Denominació: Tarro 50 ml REFILL (T-22 REFILL)

Motivo informe: Prueba para comprobar modificaciones y reparaciones hechas en taller según último informe, así como la compatibilidad con las modificaciones en el molde 1440/0/6 del cubilete también refill, para PS.

INFORME REPARACIÓ MOTLLE

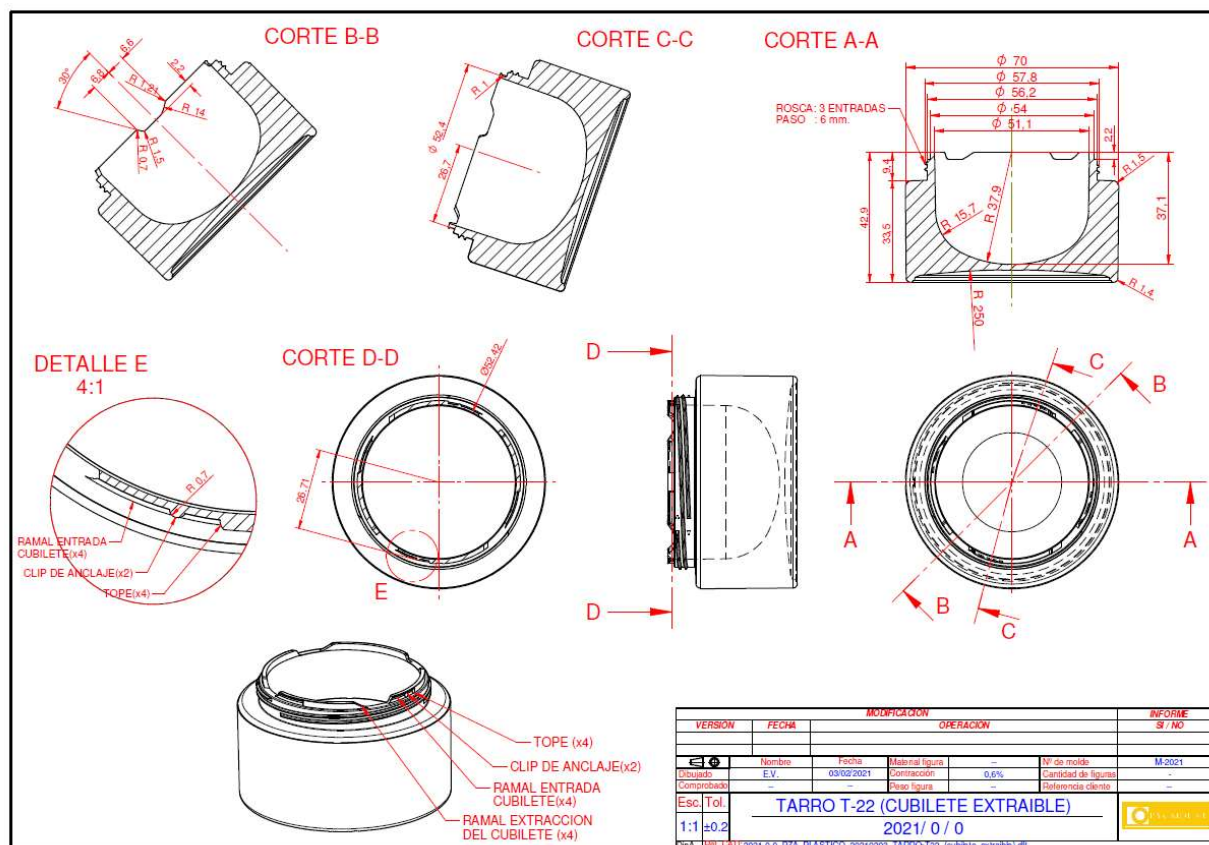
INFORME VISUAL: Se consideró solo el aspecto funcional, pues los tarros en su mayoría presentan contaminación de material, además al igual que el último informe presentan rechupe en el cuerpo.

CONCLUSIÓN: NOK. La parte visual ha de estar ok para poder tener un estudio definitivo y un comportamiento real del funcional.

NO OK LOS CUBILETES EN LOS TARROS AUN SE MUEVEN Y ALGUNOS NO DESMONTAN

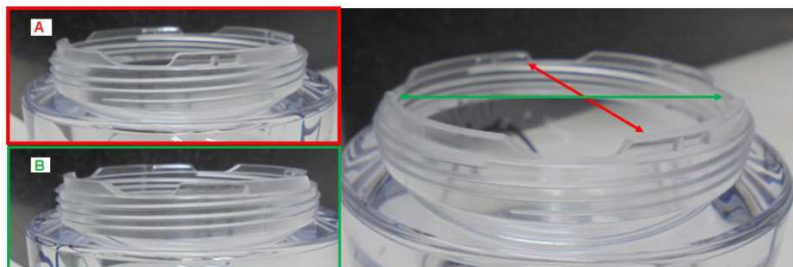
Para el detalle del anclaje se usó el mismo criterio del informe del 05/02/2021 por Jordi,
